**Keuringsverslag van een elektrische laagspanning- en zeer lage spanningsinstallatie**

**NIET CONFORM**

Straatnaam	Kortrijkstraat
Huisnummer	89
Busnummer	
Postcode	9700
Gemeente	Oudenaarde
Land	België

Controlebezoek van een huishoudelijke installatie volgens (KB 08/09/2019) - AREI Boek 1- 6.5. en 4.2.4.3.

Afbeelding schakel- en verdeelbord:

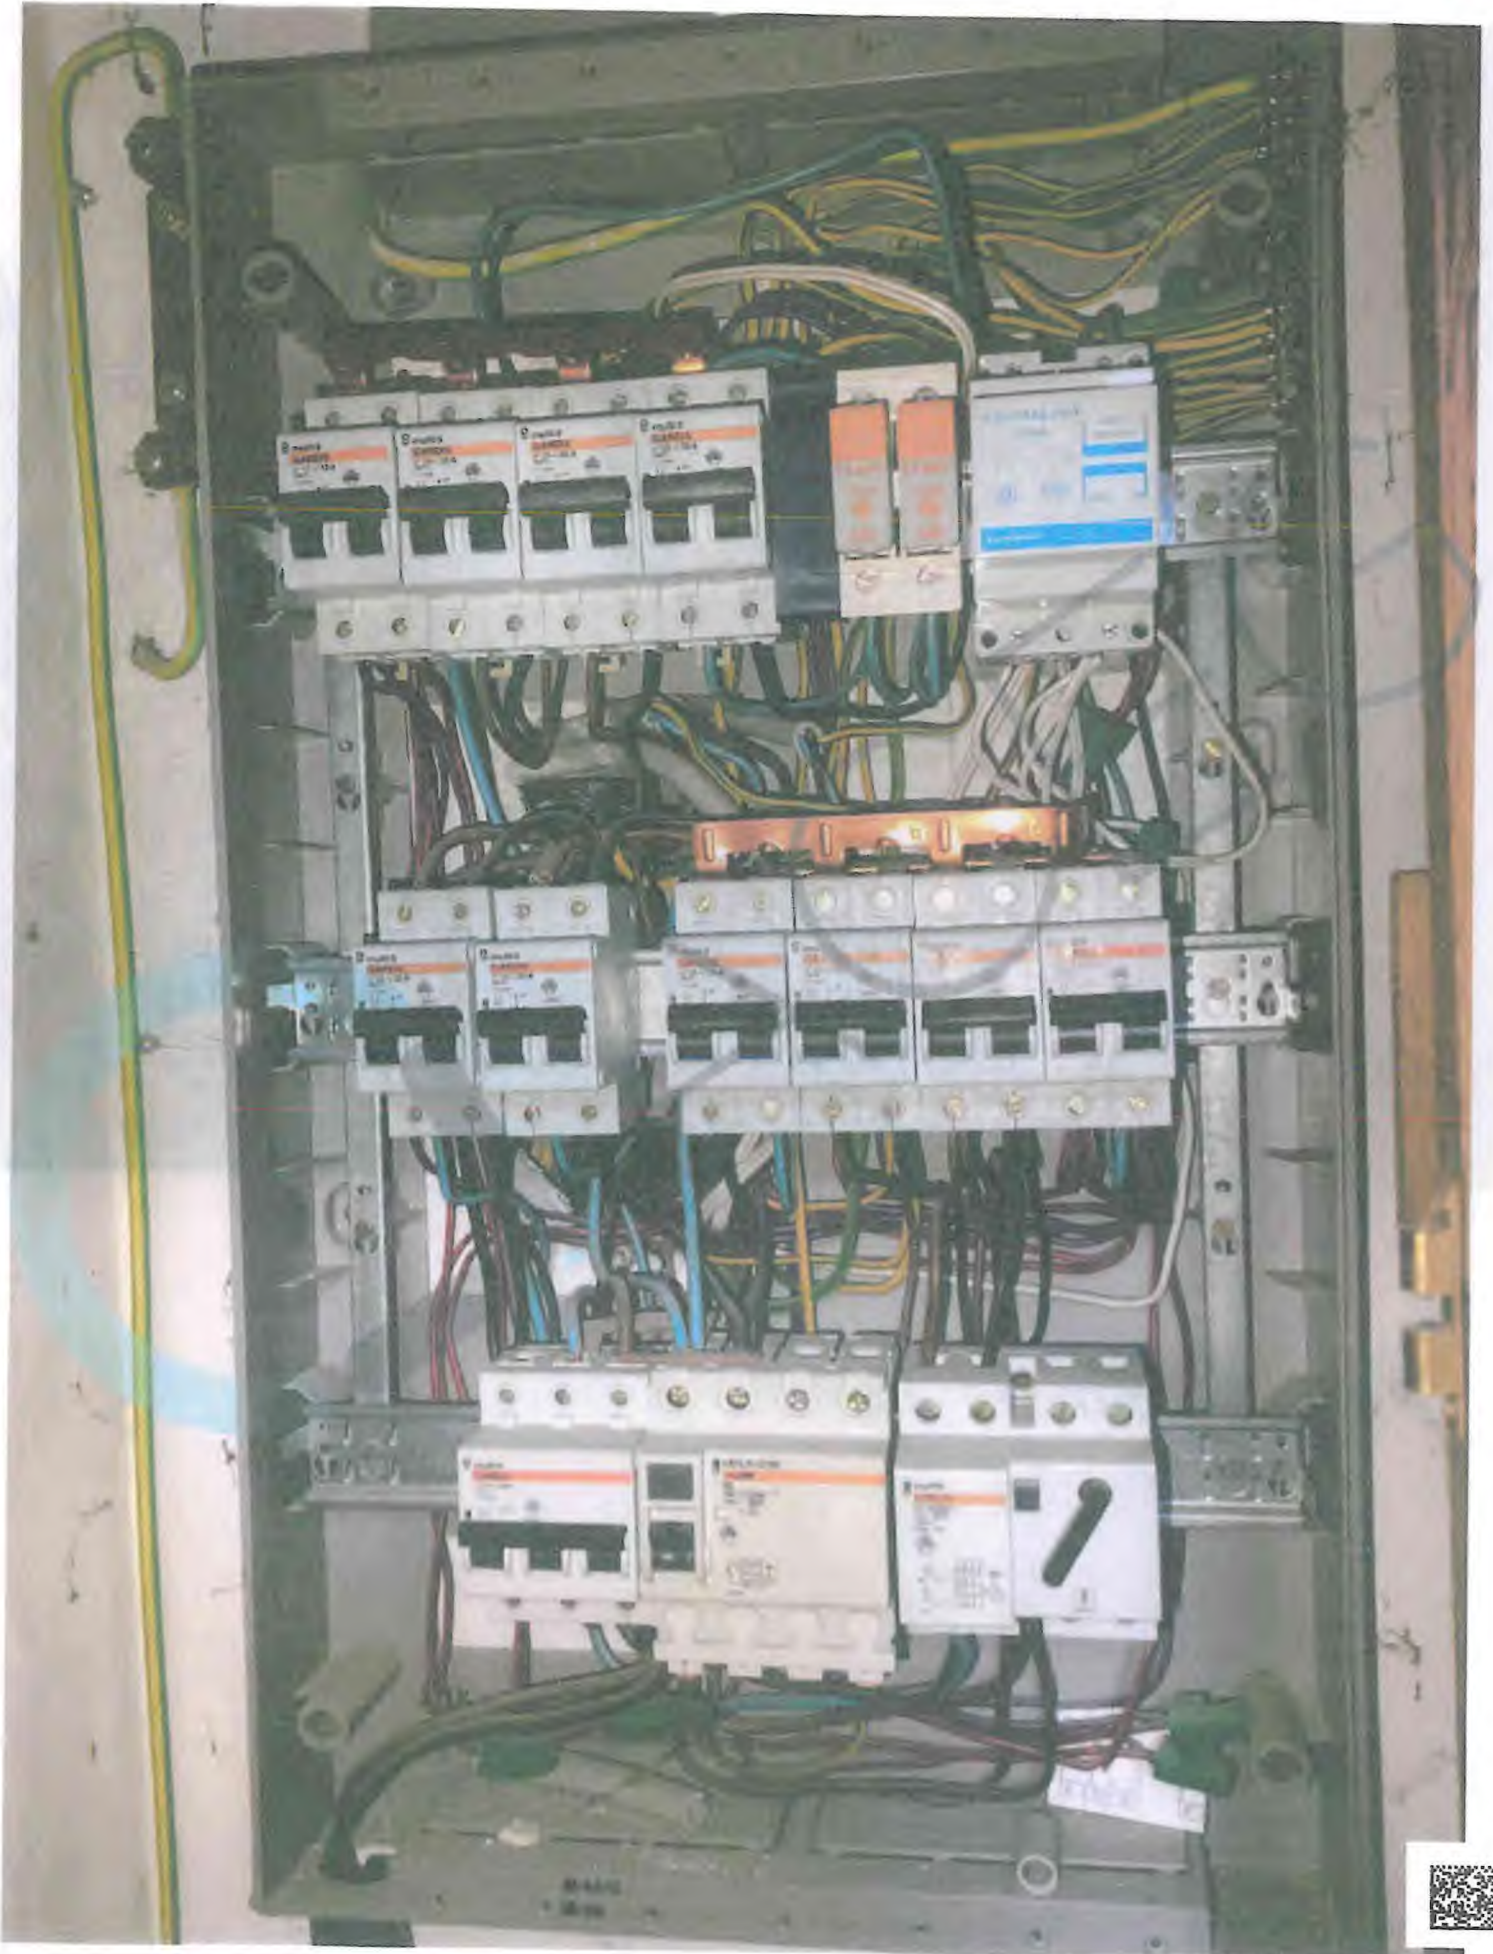
- I2.01 De waarde van de isolatieweerstand van één of meerdere stroombanen is kleiner dan 0,5M ohm Eerste kring op tweede rij. (Boek 1 Onderafdeling 6.4.5.1.)

- I7.01 De nominale stroomsterkte van de beveiliging dient aangepast te worden aan de toelaatbare stroomsterkte van de stroomafwaarts geïnstalleerde leiding en/of verbruiker. (Boek 1 Afdeling 4.4.1.) Automaten 25A gekabeeld met 2,5mm.

- I8.08 De geleiders van het type VOB moeten in daarvoor bestemde buizen, kabelgoten geïnstalleerd worden. (Boek 1 Onderafdeling 5.2.9.3. en 5.2.9.6.)

- I8.14 Elektrische leidingen zijn niet ingevoerd, zodat een continue bescherming verzekerd is. (Boek 1 Onderafdeling 5.2.6.1.)
  - I9.02 Schakelaar, contactdoos of aftakdoos herschikken en opnieuw bevestigen. (Boek 1 Onderafdeling 1.4.1.3.)
